**AVIS RELATIF À LA PROTECTION
CONTRE LES EVENTUELS EFFETS NOCIFS ET NUISANCES
PROVOQUÉS PAR LES RAYONNEMENTS NON IONISANTS
GÉNÉRÉS PAR DES ANTENNES ÉMETTRICES STATIONNAIRES**

Commune : SAMBREVILLE - Exploitant : PROXIMUS

Référence exploitant : 71KEU_01

Rapport n° 376 / 2026

Figure 2 : Vue en plan des installations d'antennes dans un rayon de 300 mètres autour de l'installation faisant l'objet de la demande d'avis

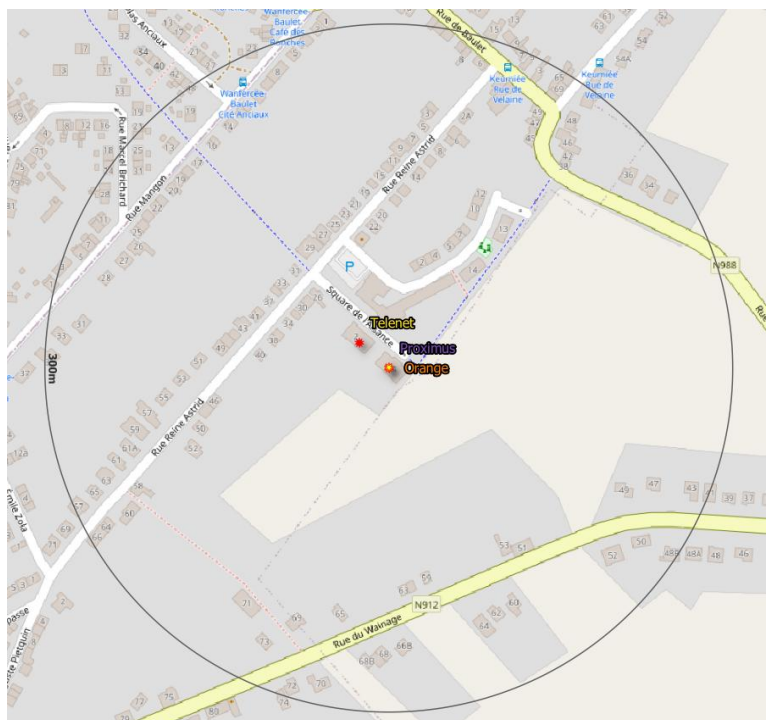
Le plan en projection verticale de la figure 2 indique la localisation des installations d'antennes émettrices stationnaires visées par le décret et situées dans un rayon de 300 mètres autour de l'installation référencée dans le paragraphe 2 et localisée au centre du cercle. Les données de localisation de ces antennes et les avis correspondant sont accessibles via le cadastre en ligne des antennes émettrices stationnaires⁸. Les installations prises en compte dans l'évaluation du respect de la limite cumulative sont les installations d'antennes émettrices déclarées en service par l'exploitant à la date du présent avis, à l'exception de l'installation référencée dans le paragraphe 2 et éventuellement d'autres installations ayant fait l'objet d'une demande d'avis à la même date et qui sont situées à l'intérieur de la zone de 300 mètres de rayon.

- a) il y a au plus 4 installations d'antennes émettrices stationnaires présentes dans la zone d'évaluation de 300 mètres de rayon représentée dans la figure 2, y inclus l'installation référencée dans le paragraphe 2 : la limite cumulative définie à l'article 4, §2 du décret est nécessairement respectée dans les lieux de séjour à l'intérieur de la zone d'évaluation de 300 mètres de rayon ;

- b) il y a exactement 5 installations d'antennes émettrices stationnaires présentes dans la zone d'évaluation de 300 mètres de rayon représentée dans la figure 2, y inclus l'installation référencée dans le paragraphe 2 et il existe, pour 3 ou 4 de ces installations, un avis attestant le respect de la limite abrogée de 3 V/m : la limite cumulative définie à l'article 4, §2 du décret est nécessairement respectée dans les lieux de séjour à l'intérieur de la zone d'évaluation de 300 mètres de rayon ;

- c) dans tous les autres cas, il a été vérifié que la limite cumulative définie à l'article 4, §2 du décret n'est pas dépassée dans les lieux de séjour sur base du nombre d'installations localisées dans la zone d'évaluation de 300 mètres de rayon représentée dans la figure 2, de leur localisation ainsi que des données inscrites dans la figure 1 et au paragraphe 4 du présent avis et dans les avis attestant le respect de la limite par installation ou de la limite abrogée de 3 V/m relatifs aux autres installations reprises dans la figure 2.

Compte tenu des considérations ci-dessus, il apparaît que l'intensité du rayonnement électromagnétique généré, dans les lieux de séjour situés dans un rayon de 300 mètres autour de l'installation référencée dans le paragraphe 2, par l'ensemble des antennes émettrices stationnaires de l'ensemble des exploitants du même site d'antennes émettrices stationnaires respecte la limite fixée à l'article 4, § 2 du décret.
